**CCR-VIA -- COMITATO DI COORDINAMENTO REGIONALE PER LA
VALUTAZIONE D'IMPATTO AMBIENTALE**

Giudizio n° 3550 del 11/11/2021

Oggetto: Rinnovo ed ampliamento cava

Progetto per il rinnovo dell'autorizzazione con ampliamento per la sistemazione finale di una cava di calcare nel bacino estrattivo denominato "Via degli Api"
CAPESTRANO (AQ)

Sezione topografica con livello medio della quota piezometrica;

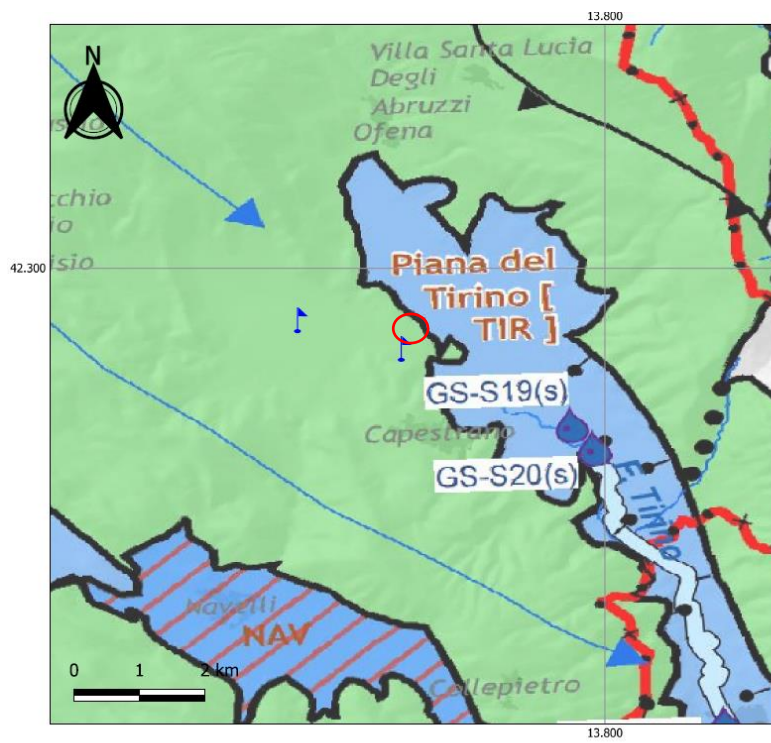
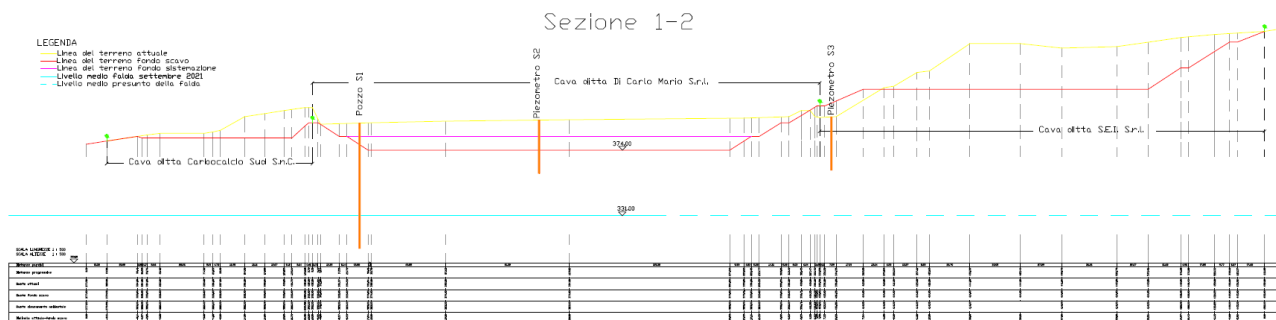
4. Occorre presentare la superficie piezometrica e si dovranno indicare i dati con i quali è stata ricostruita;

Il proponente ha presentato il documento "Relazione geologica – Integrazioni", nella quale è riportato quanto segue.

Sono state effettuate misure piezometriche e osservazioni topografiche su n.2 pozzi. In particolare le misure piezometriche eseguite nel pozzo che insiste sull'adiacente area di cava, già monitorato dall'ARTA, e in un pozzo posto a circa 1,7 Km più a monte dell'area d'interesse progettuale, hanno permesso di rilevare le quote medie stazionarie e la direzione della falda acquifera. Nel dettaglio, come meglio esposto negli allegati grafici, si riportano di seguito le osservazioni utili alla ricostruzione della superficie piezometrica e alla direzione di flusso della falda stessa.

- Il fondo cava in progetto raggiungerà, come massimo approfondimento, la quota altimetrica di 414 m s.l.m.;
- Il pozzo idrico denominato S1, posto a nord della cava su particella n.36 della ditta Di Carlo Mario, con chiusino di copertura rilevabile alla quota di 389 m s.l.m., misurato in data 20.09.2021 durante l'orario di chiusura dell'attività, presenta una media stazionaria della falda acquifera a circa -58,1 metri;

- Il pozzo in disuso posto a circa 1,7 Km di fianco la S.S. 153 in direzione Ofena, con chiusino di copertura rilevabile alla quota di 400 m s.l.m., ha permesso di rilevare una falda acquifera il cui livello piezometrico è posto a -43,2 metri dal bocca foro;

- I piezometri denominati S2(con chiusino a quota 391,3 m slm) e S3 (con chiusino a quota 394,8 m slm) installati nella sottostante area di cava della Ditta Di Carlo Mario srl, spinti fino alla profondità di -35 metri dal p.c., non hanno fatto rilevare la presenza di una falda idrica.

Il tecnico quindi così conclude: *Lo studio ha consentito di ricostruire la superficie piezometrica della falda sottostante all'area di cava in progetto. In particolare lo studio ha permesso di evidenziare una falda la cui direzione di flusso segue il fondo valle. I risultati fanno escludere la connessione tra la quota della falda sottostante l'area di cava, posta a circa 331 m s.l.m., e le più vicine sorgenti di Lago di Capestrano, poste a*

circa 1 Km più a valle dell'area di cava, alla quota di 347 m s.l.m. La falda acquifera sottostante l'area di cava è posta ad una quota media di circa 16 metri più in basso delle sorgenti. Pertanto è esclusa anche la connessione tra le più lontane Fonti di Prisciano (337 m s.l.m.) e sorgenti di Capo d'Acqua (quota 340 m s.l.m.), le cui acque, come meglio esposto nello studio idrogeologico su "Le grandi sorgenti del Fiume Tirino" Pubblicato sul Bollettino della Società Geologica Italiana nel 2002, hanno origine dalle pendici di Monte Scarafano, poste sul versante opposto all'area interessata dalla cava. A supporto degli studi sopracitati, concorda la Carta Idrogeologica del Piano di Tutela delle Acque della Regione Abruzzo. In allegato si riporta uno stralcio georeferenziato mediante il software GIS con l'ubicazione dei pozzi osservati da cui è possibile evincere la direzione del flusso della falda. La sopracitata carta, evidenzia nell'area d'interesse il limite di tamponamento dove sono trascurabili o nulli gli interscambi idrici con i corpi idrici sotterranei e indica, nel versante opposto, il limite di alimentazione dove avviene un deflusso principale della falda sotterranea. Tuttavia si tiene a precisare che la ditta si rende disponibile ad effettuare ulteriori misure precauzionali per la tutela della falda in integrazione al monitoraggio già in corso da parte dell'ARTA.
